**ČESKÉ VYSOKÉ UČENÍ TECHNICKÉ
FAKULTA STAVEBNÍ
Katedra technologie staveb**

**A. POSUDOK PROJEKTOVEJ
DOKUMENTÁCIE**

2. Nevhodné riešenia projektu / návrh úpravy

PRÍLOHA Č.5 – STENA SO08/DC15

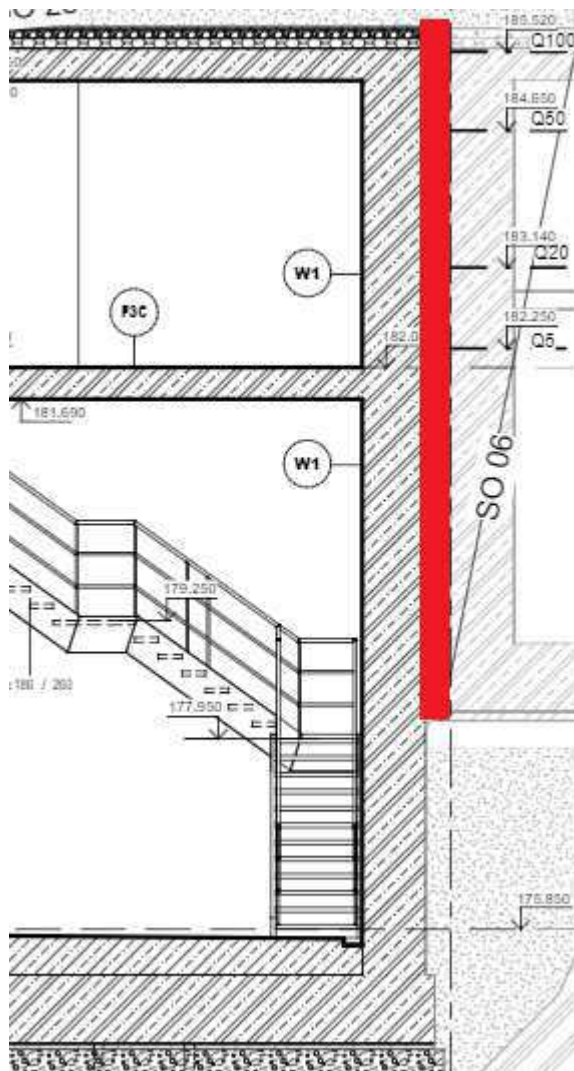
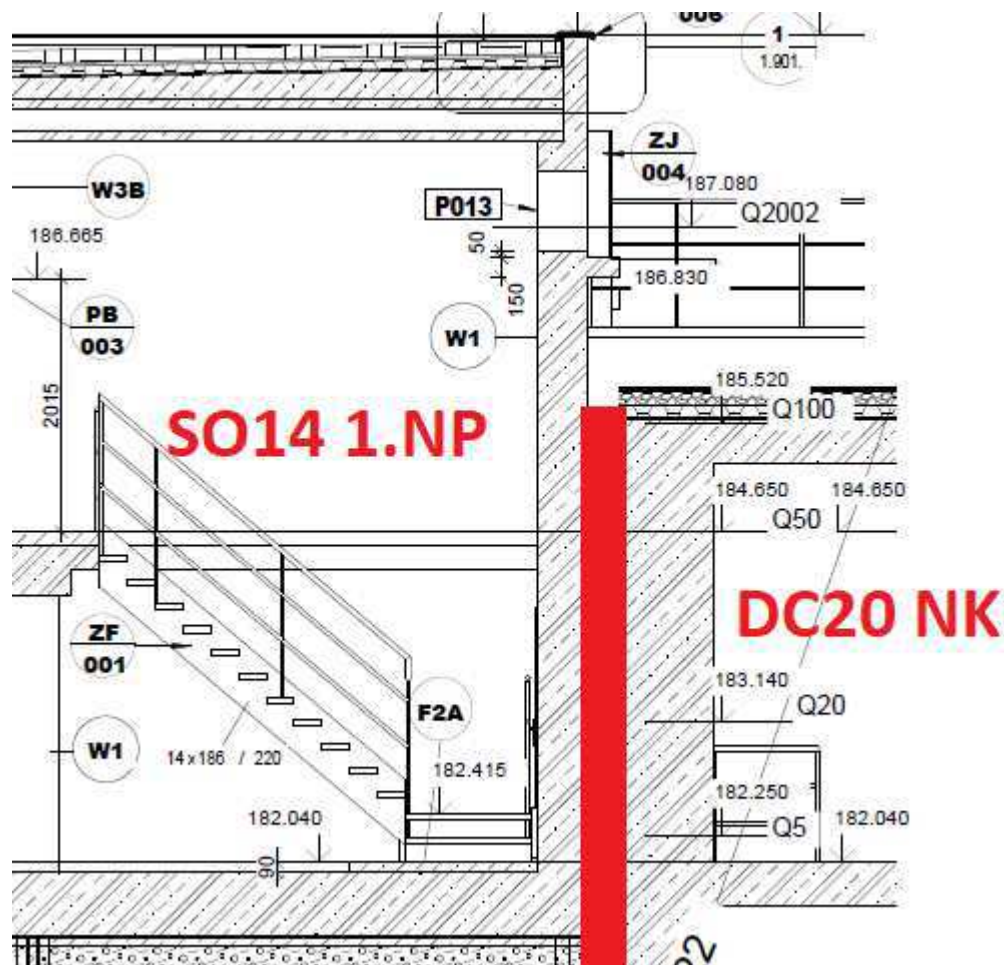
Medzi stavebným objektom SO08 a DC15; resp. Medzi SO07 a DC17 sa nachádza medzi stenami dmýcharny a odplyňovacej zóny zásyp. Takto naprojektované konštrukcie sú z hľadiska realizácie neakceptovateľné z dôvodu minimálneho priestoru pre realizáciu stien. Návrh úpravy spočíva v nalepení 300 mm polystyrénu na realizovanú stenu SO08 a následnú realizáciu steny odplyňovacej zóny ako jednostrannej konštrukcie. Grafický popis a návrh úpravy vid' príloha č.5 Stena SO08/DC15.

Vyznačená oblasť o hrúbke 300 mm je projektovaná ako zásyp medzi dvoma stenami. (stenou SO08 Dmycharna vľavo – stenou DC15 Odplyň.zóna vpravo)

1. Realizácia SO08 2.PP – steny
2. Zásyp pod úroveň základovej dosky odplyňovacej zóny
3. Realizácia ZD DC15 / medzistropu SO08
4. SO08 1.PP – steny
5. Nalepenie polystyrénu hr. 300 mm
6. Realizácia jednostrannej konštrukcie – steny DC15 v = 6,2 m

Pozn. u ZD DC15 je potreba zabetónovať kotvy pre jednostranné debnenie.

PRÍLOHA Č.6 – STENA SO14/DC20

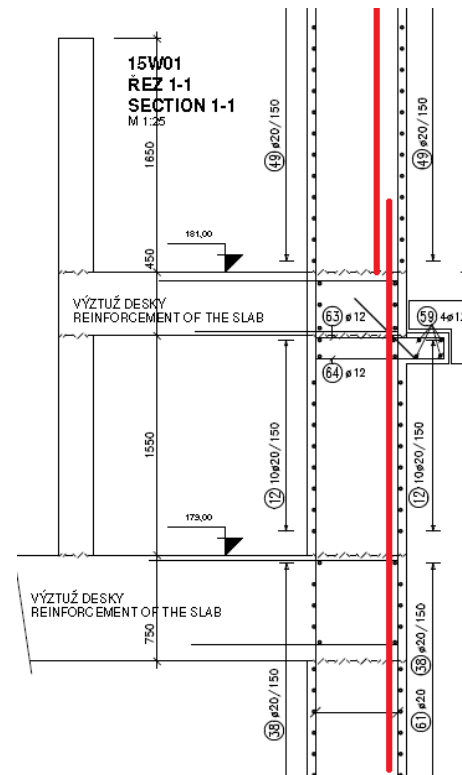
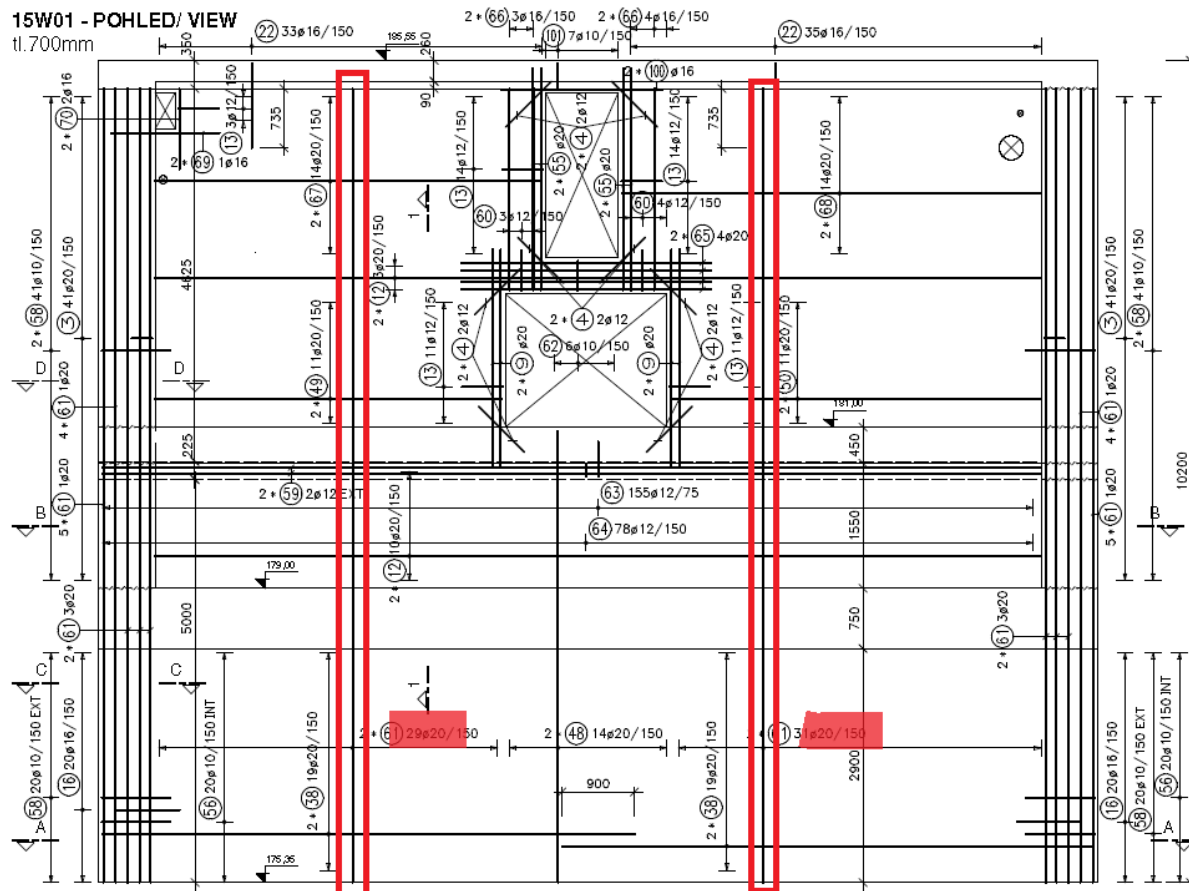
Medzi stavebným objektom SO14 a DC20; resp. medzi SO13 a DC22 sa nachádza medzi stenami rozvodne a denitrifikačnej nádrže zásyp. Takto naprojektované konštrukcie sú z hľadiska realizácie neakceptovateľné z dôvodu minimálneho priestoru pre realizáciu stien. Návrh úpravy spočíva v nalepení 200 mm polystyrénu na realizovanú stenu SO14 a následnú realizáciu steny nátokového kanálu denitrifikácie ako konštrukcie jednostrannej. Grafický popis a návrh úpravy vid' príloha č.6 Stena SO14/DC20.

Vyznačená oblasť o hrúbke 200 mm je projektovaná ako zásyp medzi dvoma stenami. (stenou SO14 Rozvodňa vľavo – stenou DC20 nátokový kanál vpravo)

1. Realizácia SO14 1.PP – steny
2. Nalepenie polystyrénu hr. 200 mm
3. Realizácia jednostrannej konštrukcie – steny DC20

Pozn. u ZD DC20 je potreba zabetónovať kotvy pre jednostranné debnenie.

PRÍLOHA Č.7 – STENA ODPLYŇOVACIA ZÓNA

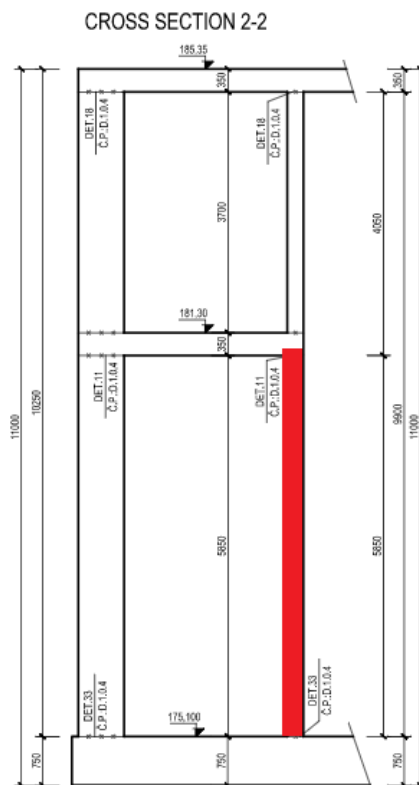
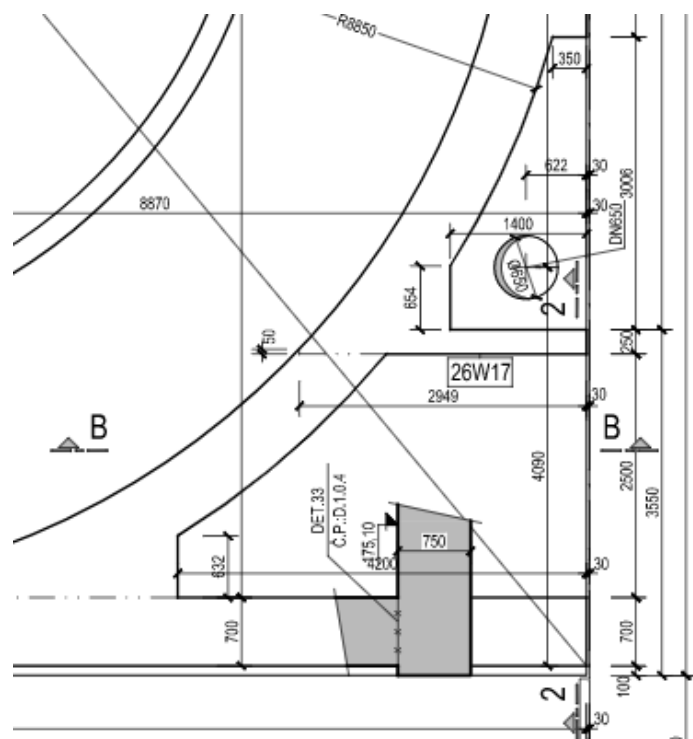
V prípade kolektorovej steny odplyňovacej zóny (k príkladu) je nutné zmeniť zvislé vystuženie steny. Dôvodom je zbytočná komplikácia pri realizácii. Návrhom úpravy je výstuž skrátiť podľa pracovných škár. Grafický popis a návrh úpravy vid' príloha č.7 Stena odplyň. zóna.
